# Compromiso con Getafe

Expediente: **AAI-5019**  
**[10-IPPC-0010.2/2019]**

## **ALEGACIONES AL DOCUMENTO AMBIENTAL DEL PROYECTO DE MODIFICACIÓN SUSTANCIAL DE LA AAI DE LA ACTIVIDAD DE VERTEDERO DE RESIDUOS URBANOS, ASÍ COMO DEL CORRESPONDIENTE ESTUDIO DE IMPACTO AMBIENTAL DEL PROYECTO DE ELEVACIÓN DE COTA DE LA FASE III DEL VERTEDERO DE PINTO**

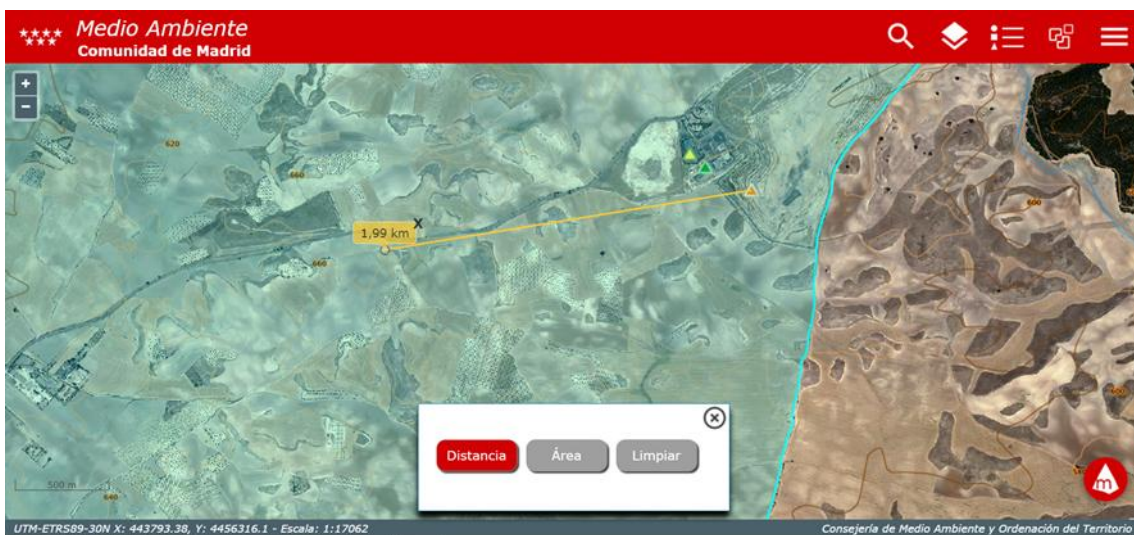
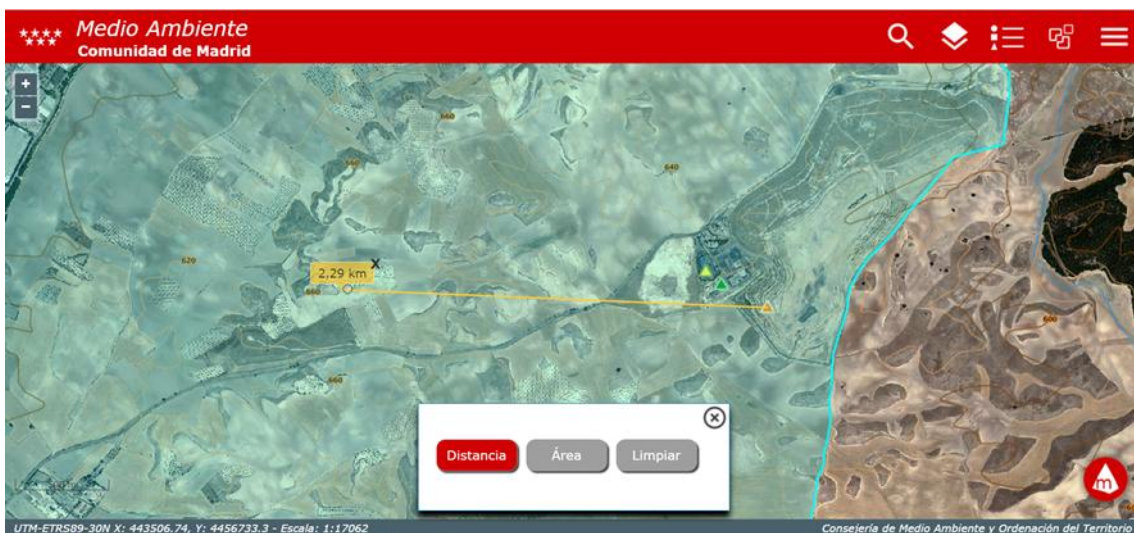
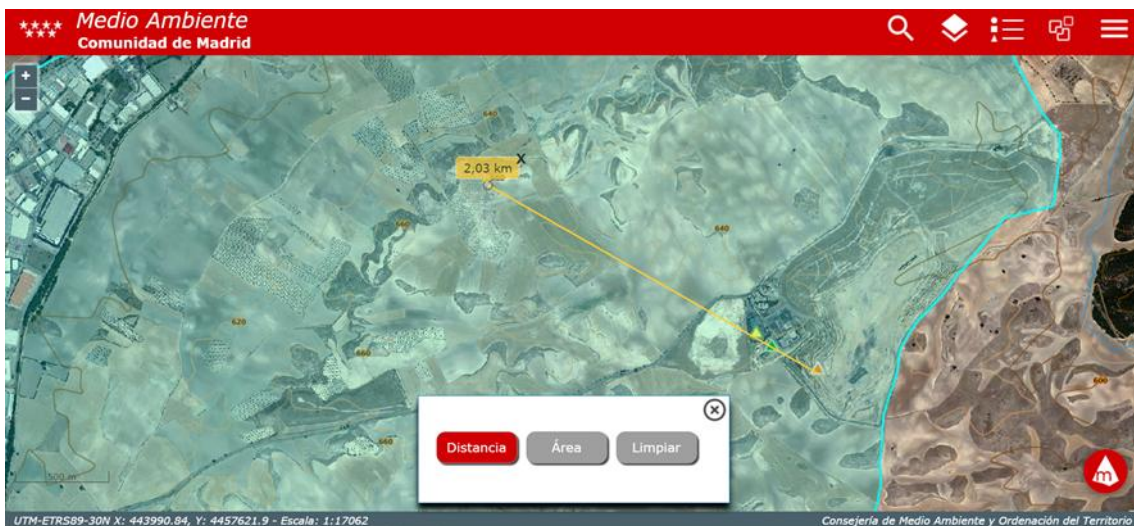
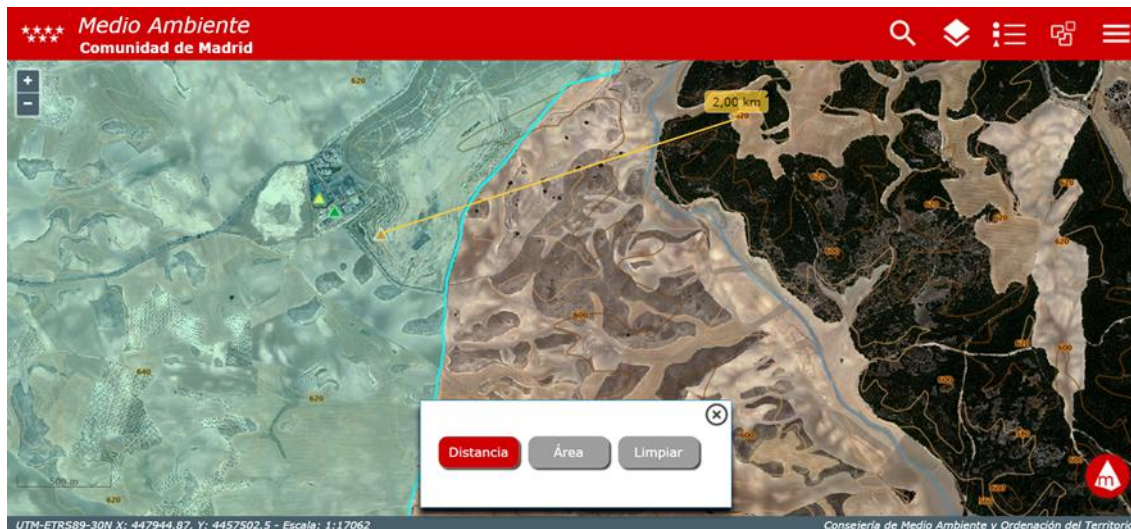
**ALEGACIÓN Nº 15.-** Respecto al Estudio de Paisaje, incluido en el proyecto, adolece de falta de información referida a los perfiles finales de la vega en la que está enclavada la instalación. La cota propuesta, en el recrecimiento, después del sellado final alcanza la cota de 659 metros sobre el nivel mar, los accidentes geográficos de cota similar son tres cerros, de algo más de 660 metros, ubicados al noroeste, oeste y suroeste de la planta y a una distancia entre 2,29 y 1,99 kilómetros de distancia, en dirección este, el accidente más próximo es un cerro de cota 620 metros y ubicado a una distancia de 2 kilómetros. Las medidas de restauración propuestos no garantizan la reversión del terreno afectado a su estado anterior a la explotación del vertedero, en relación al perfil topográfico de la vega en la que se sitúa. Tras el sellado, permanecerá una elevación artificial, que no se corresponde con la fisiografía original del terreno, por lo que no se garantiza una adecuada restauración. Ver mapas adjuntos:
